INFORME DE CONTROL ESPECÍFICO
N° 082-2023-2-0397-SCE

SERVICIO DE CONTROL ESPECÍFICO A HECHOS CON PRESUNTA IRREGULARIDAD
MUNICIPALIDAD DISTRITAL DE SALCABAMBA
SALCABAMBA – TAYACAJA - HUANCAVELICA

"EJECUCION DE OBRA: AMPLIACIÓN Y MEJORAMIENTO DEL SISTEMA DE AGUA POTABLE Y ALCANTARILLADO EN EL CENTRO POBLADO DE CEDROPAMPA, DISTRITO DE SALCABAMBA - TAYACAJA – HUANCAVELICA"

Panel fotográfico n.° 8
Relación de lotes que no cuentan con instalación domiciliaria de agua potable

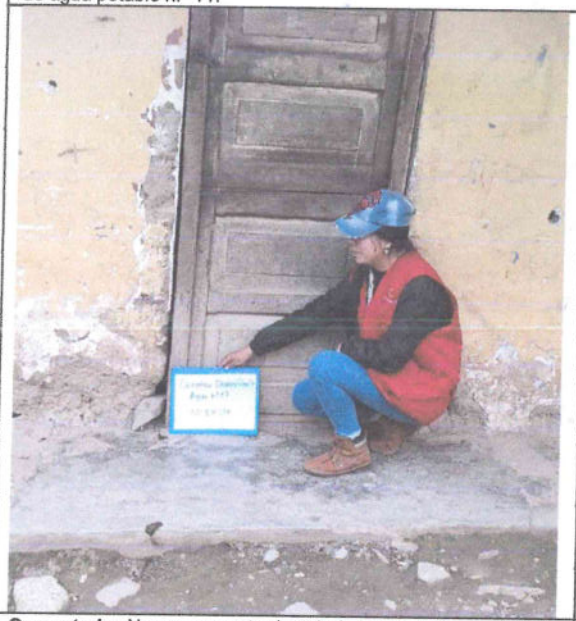
Comentario: No se encuentra instalada la conexión domiciliaria de agua potable n.° 11.

Comentario: No se encuentra instalada la conexión domiciliaria de agua potable n.° 17.

Comentario: No se encuentra instalada la conexión domiciliaria de agua potable n.° 31.

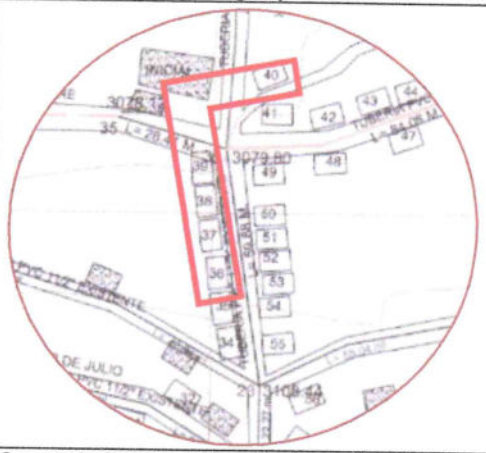
Comentario: No se encuentra instalada las conexiones domiciliarias de agua potable n.ºs 36, 37, 38, 39 y 40.

Comentario: De la inspección realizada se evidencia la existencia de lotes que no cuentan con la conexión domiciliarria de agua potable, siendo el punto señalado donse se centra este caso.

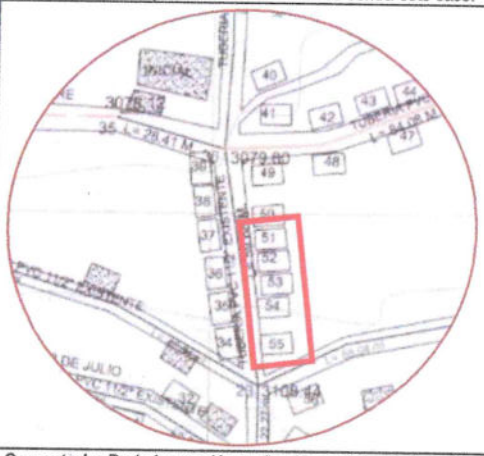
Comentario: No se encuentra instalada la conexiones domiciliarias de agua potable n.ºs 51, 52, 53, 54 y 55.

Comentario: De la inspección realizada se evidencia la existencia de lotes que no cuentan con la conexión domiciliarria de agua potable, siendo el punto señalado donse se centra este caso.

Imagen n.° 4
Lámina D-02 - Planos de Ampliación de red de distribución-Instalaciones domiciliarias de desagüe

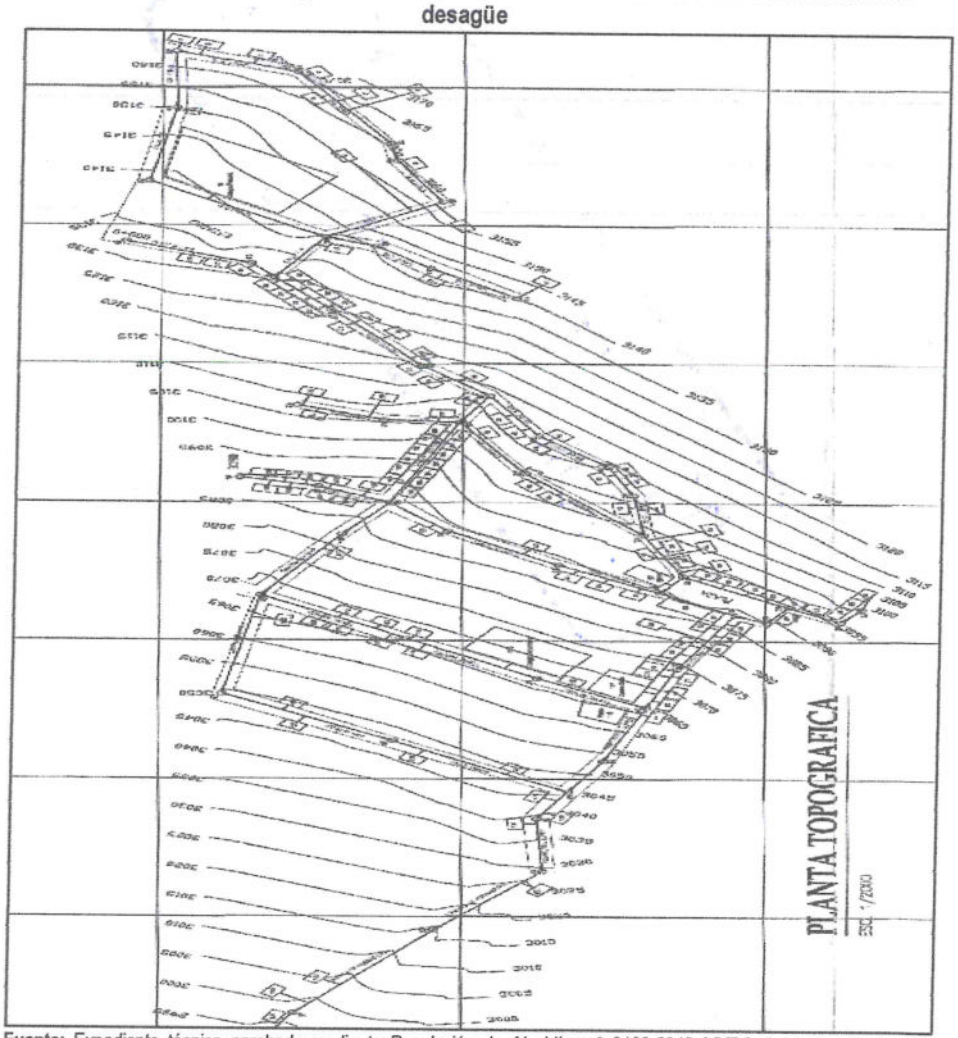
Sin embargo, de la inspección física efectuada a la Obra el 27 de octubre de 2023, se precisó la verificación de instalaciones domiciliarias de desagüe, para ello se utilizó el plano "Conex. Domicil. Alcatarillado", ubicado en la lámina D-02 del expediente técnico de la Obra **(Apéndice n.° 4)**, la cual fue plasmada en el Acta de inspección física de obra n.° 004-2023-MPT-OCI **(Apéndice n.° 8)** y el panel fotográfico del informe técnico n.° 002-2023-OCI/MPT-P-ING./NACC. **(Apéndice n.° 9)**; producto de ello, se advirtieron viviendas sin la respectiva instalación domiciliaria de desagüe a pesar de encontrarse planteadas en el plano mostrado, pues de las 134 conexiones planteadas únicamente se identificaron 79, no existiendo 55 conexiones domiciliarias de desagüe en la Obra, tal como se describe e ilustra a continuación:

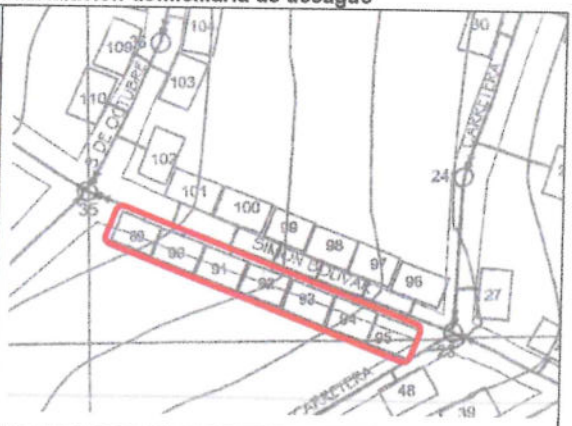
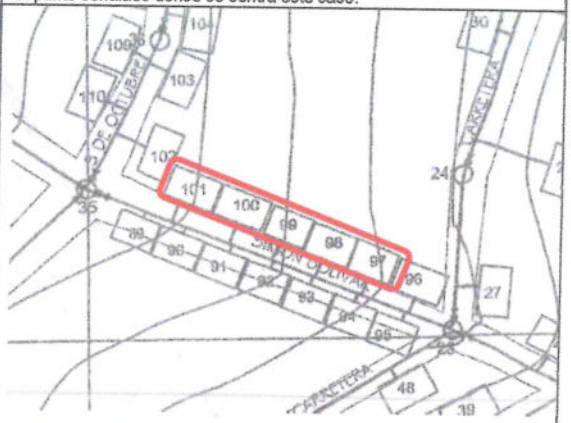
Comentario: No se encuentra instalada la conexión domiciliaria de desagüe n.° 82.

Comentario: No se encuentra instalada la conexión domiciliaria de desagüe n.° 83.

Plano de detalles de captación-agua, lamina "AP-03"

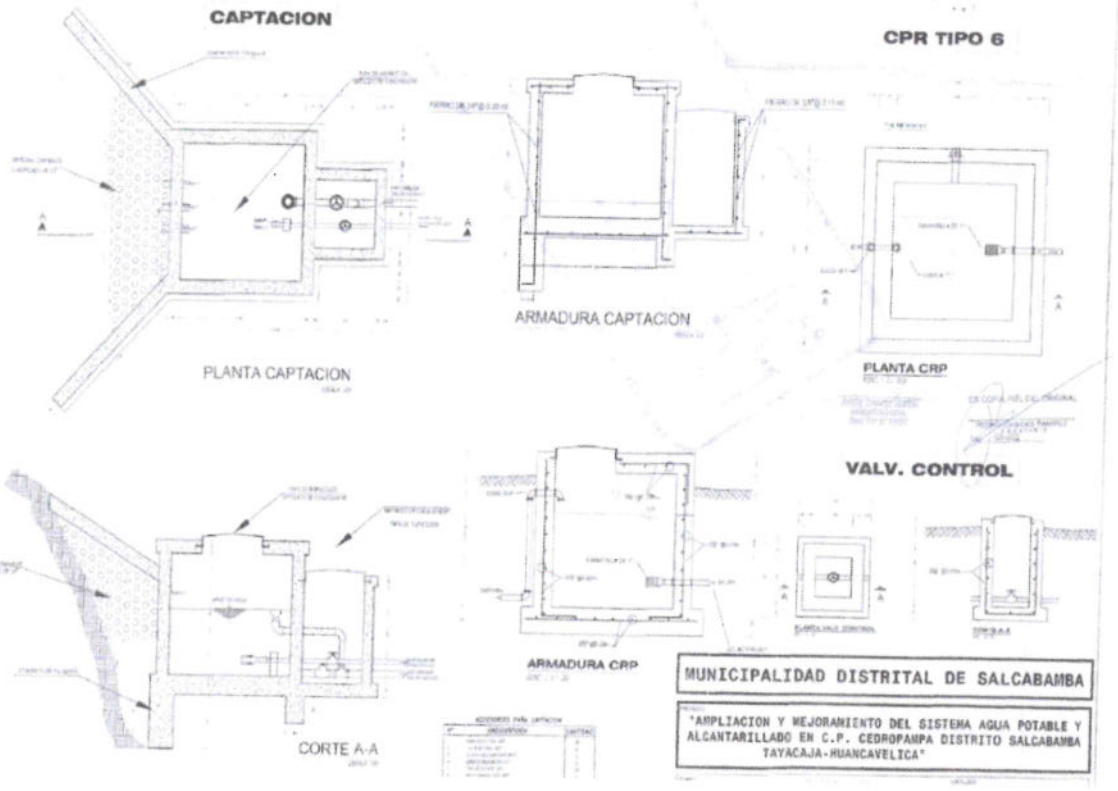
Comentario: La captación de agua encontrada presenta tapa de concreto en la cámara húmeda, el mismo que difiere del plano "Detalles de captación de agua", ubicado en la lámina AP-03 del Expediente Técnico de la Obra, donde precisa que la tapa de inspección es de material metálico.

Comentario: La captación de agua encontrada presenta tapa de concreto en la cámara seca, el mismo que difiere del plano "Detalles de captación de agua", ubicado en la lámina AP-03 del Expediente Técnico de la Obra, donde precisa que la tapa de inspección es de material metálico.

Comentario: De la vista se aprecia lo constatado en la inspección física a obra que no guarda relación con el detalle de la cámara de válvulas del proyecto planteado, puesto que solo ve observa una válvula de paso, cuando debieron existir dos (2), por lo que, la estructura encontrada difiere a lo estipulado en los planos del proyecto "Lamina AP-3".
